リコール届出日：令和5年8月24日

| リコール届出番号 | 外-3642 | リコール開始日 | 令和5年8月24日 |
| 不具合の部位（部品名） | 後席用マルチメディアシステム（画面固定具） | | |

改善箇所説明図

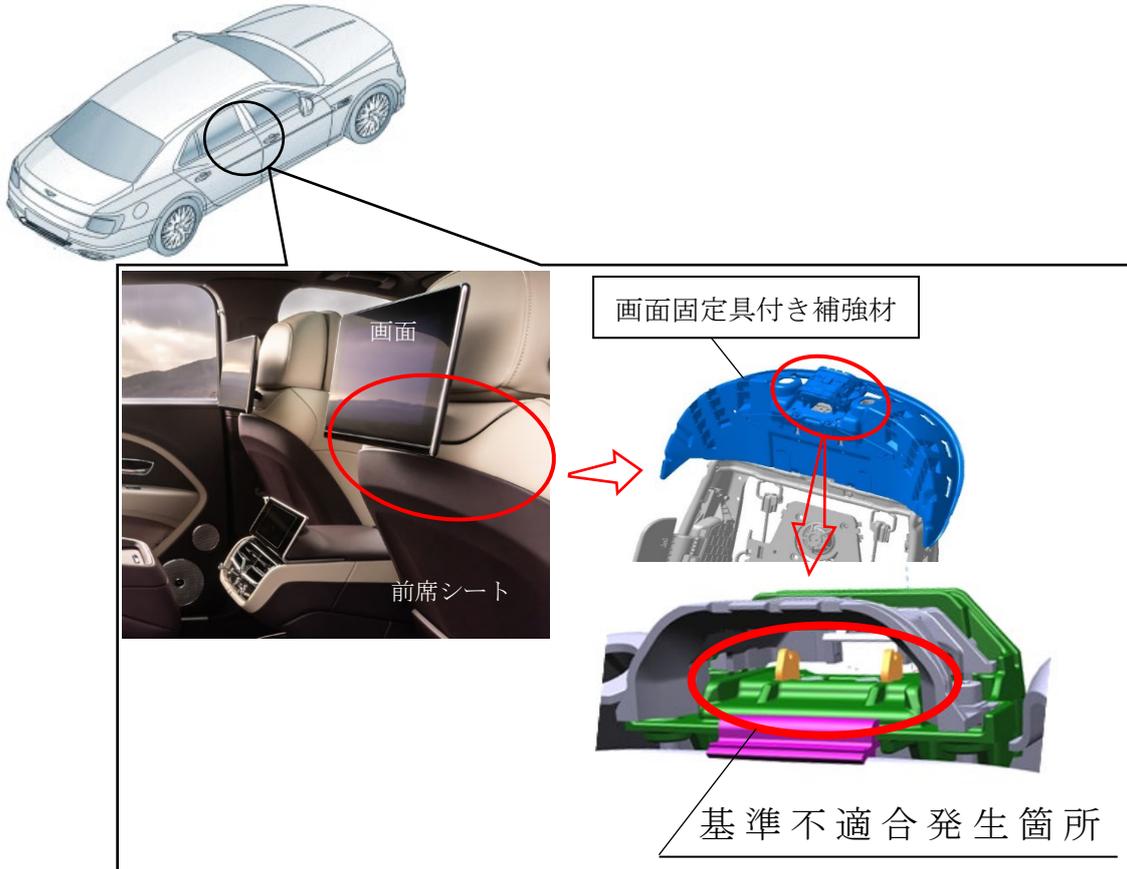
後席乗員用マルチメディアシステムの脱着式画面を装着する固定具において、組立指示が不適切なため、固定具が間違っ組立てられている、または一部の部品が取付けられていないものがある。そのため、当該画面を装着した時に固定が不十分となり、車両衝突時に画面が外れ、乗員が負傷するおそれがある。

全車両、後席用マルチメディアシステムの脱着式画面の固定具を点検し、間違っ組立てられている、または一部の部品が取付けられていない場合は良品に交換する。

識別：右側前席シートのハーネスに黄色のペイントを塗布する。
